DATOS DEL CONTRATO 254 DE 29 DE DICIEMBRE DE 2023				
DEPENDENCIA	SECRETARIA DE INFRAESTRUCTURA			
ACTA No.	02			
FECHA DEL ACTA	6 DE SEPTIEMBRE DE 2024			
No. DE CONTRATO Y FECHA	254 DEL 29 DE SEPTIEMBRE DE 2023			
TIPO DE CONTRATO	OBRA PUBLICA			
CONTRANTE	ALCALDIA DE BUCARAMANGA			
OBJETO	MANTENIMIENTO Y ADECUACIÓN DE LAS CAJAS DE INSPECCIÓN DE LA RED ALUMBRADO PÚBLICO DEL MUNICIPIO DE BUCARAMANGA, SANTANDER			
CONTRATISTA	NOMBRE	APPIANTICA SAS		
	C.C/ NIT	901.457.091-0		
REPRESENTANTE LEGAL	NOMBRE	DANIEL FERNANDO RUEDA ARDILA		
	C.C	1.098.792.944		
ORDENADOR DEL GASTO	NOMBRE	MARIA DEL ROSARIO TORRES VARGAS		
	CARGO	SECRETARIA DE INFRAESTRUCTURA		
	C.C	63337510		
SUPERVISOR	NOMBRE	ARQ. JORGE ALEJANDRO GARCIA HENAO		
	C.C/ NIT	79.942.137		
VALOR DEL CONTRATO	$ 464.512.725, 00		APORTE MUNICIPIO	
			APORTE CONVENIDO	
VALOR ADICIONADO			APORTE MUNICIPIO	
			APORTE CONVENIDO	
ANTICIPO O PAGO ANTICIPADO	$ 139.353.817.50

OBJETO: MANTENIMIENTO Y ADECUACIÓN DE LAS CAJAS DE INSPECCIÓN DE LA RED DE ALUMBRADO PÚBLICO DEL MUNICIPIO DE BUCARAMANGA, SANTANDER

Asunto: Solicitud de suspensión del contrato

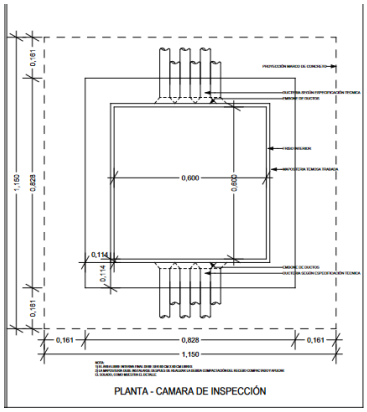
1. Las tapas para intervenir en la diagonal 15 son de dimensiones de 50x50 y para cumplir el diseño de una tapa antivandálica debe ser de mayor de 75x75 por tal razón solicitamos a la entidad:

a) Una solución viable ya que las cajas tienen medida interna de 35x35 y no es bien presentado colocar una tapa de 75x75 para una caja de esas dimensiones, a menos que la entidad así lo apruebe.

b) La diagonal 15 cuenta con espacio público que si bien la entidad acepta colocar las tapas deesta dimensión requiere de una área de 1.15x1.15 =1.32m2 incluyendo la corona de acuerdo a los planos entregados por la entidad. Por tal razón se vería afectado el área de espacio publico como adoquines de línea guía, losetas y demás, además hay sectores que por el espacio reducido entre cajas no lo permite.
